Změnový list

71

Název:	Nový pavilon goril
--------	--------------------

Venkovní vodopád a květníky ve venkovním amfiteátru a nerealizace sítě pro popínavé rostliny

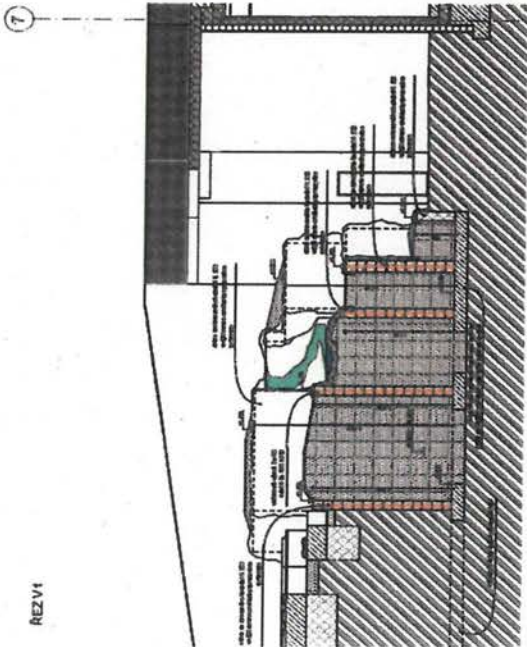
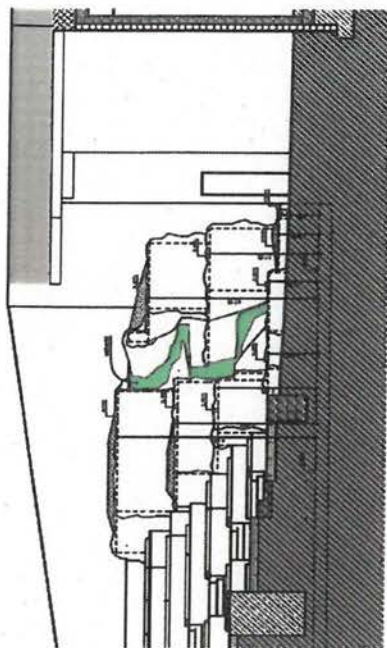
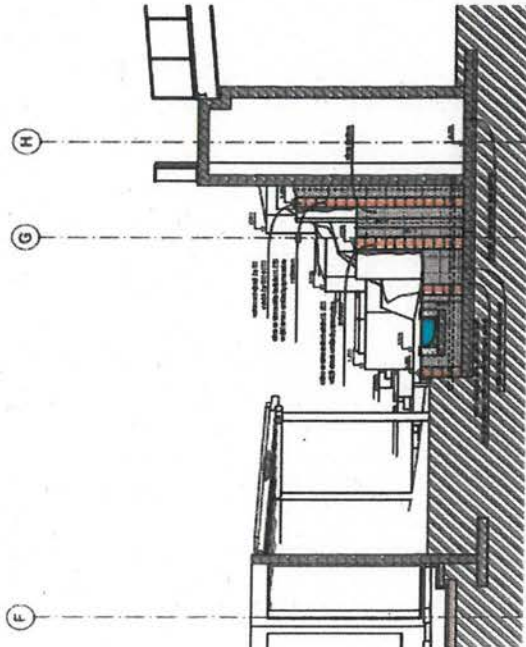
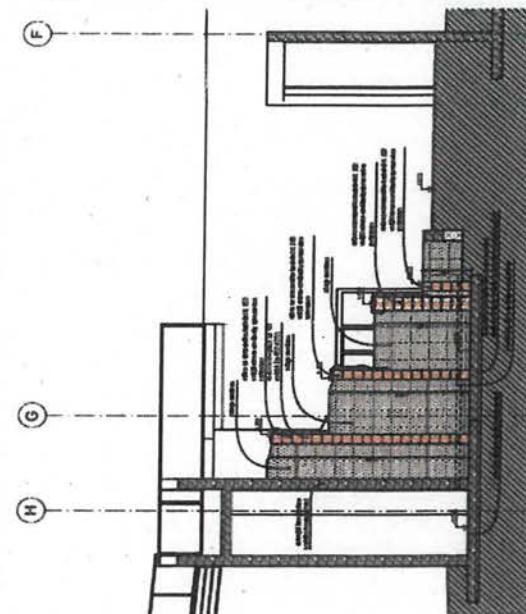
Změna je vyvolaná požadavkem Objednatele. Kvůli možným vodorovným silám vyvolaným od sněhem zatížené sítě a nemožnosti nerealizace torkretových stromů u expozičních skel nelze instalovat nerezovou síť. Kvůli absenci sítě je nutná změna vzhledu vodopádu a jeho rozšíření. Řešeno na KD 81, bod 81.2. Tato změna se nepovažuje za podstatnou změnu závazku ze smlouvy na veřejnou zakázku na základě § 222 odst. 4.
